PRONUNCIAMIENTO N° 612-2024/OSCE-DGR

Entidad: Gobierno Regional de Junín - Sede Central

Referencia: Licitación Pública N° 21-2023-GRJ-CS-1, convocada para contratación de ejecución de obra: “Mejoramiento del servicio de trazabilidad vial interurbana en la carretera tramo: EMP PE-24 (Paratushiali), Capiro, Río Venado, Huahuari, Ipoki, EMP. PE -55 (Boca Cheni) distritos de Satipo, Río Negro de la provincia de Satipo del departamento de Junín”.

2.1. PLANOS DE PLANTA Y PERFIL/SECCIONES TRANSVERSALES

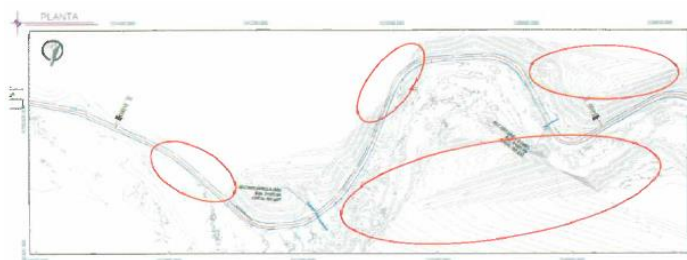
Se ha verificado los planos indicados en el ítem 1, identificando deficiencias en los levantamientos topográficos incumpliendo lo establecido en las especificaciones técnicas generales para la Construcción EG-2013, SECCION 102 TOPOGRAFIA Y GEOREFERENCIACION, que establece:

Como se puede apreciar en los recortes que se muestran posterior a este párrafo, de los planos de planta y secciones transversales, que no se han tomado los puntos con la suficiente extensión para proyectar tanto los taludes de corte como de relleno, más aún teniendo una topografía accidentada a escarpada, pone en riesgo la constructibilidad de la plataforma proyectada.

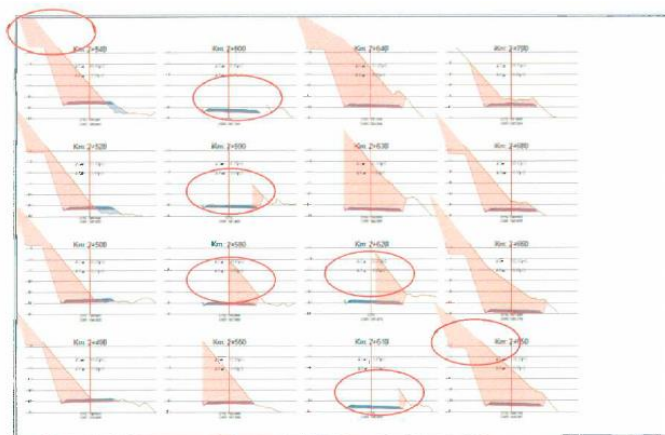
Respecto a la construcción de terraplenes a media ladera, se identifica sectores no construibles ya que presentan talud inferior infinito sin intersección con el terreno natural, así como también no presentan banquetas de estabilidad, contraviniendo a lo establecido en las especificaciones técnicas generales para la Construcción EG-2013, SECCION 205 TERRAPLENES:
